## 改善箇所説明図

### 基準不適合箇所

SRS コントロールユニット

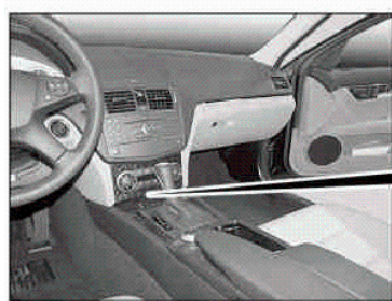
エアバッグ等（乗員補助拘束装置）を制御するSRSコントロールユニットにおいて、当該ユニットの集積回路の製造が不適切なため、回路内の半導体が腐食するものがある。そのため、そのままの状態で使用を続けると、半導体が膨張し、電気回路が遮断され、衝突時等に乗員補助拘束装置が作動しないおそれがあるほか、特定の電気回路が遮断されると、突然、乗員補助拘束装置が作動するおそれがある。

全車両、SRSコントロールユニットを良品に交換する。
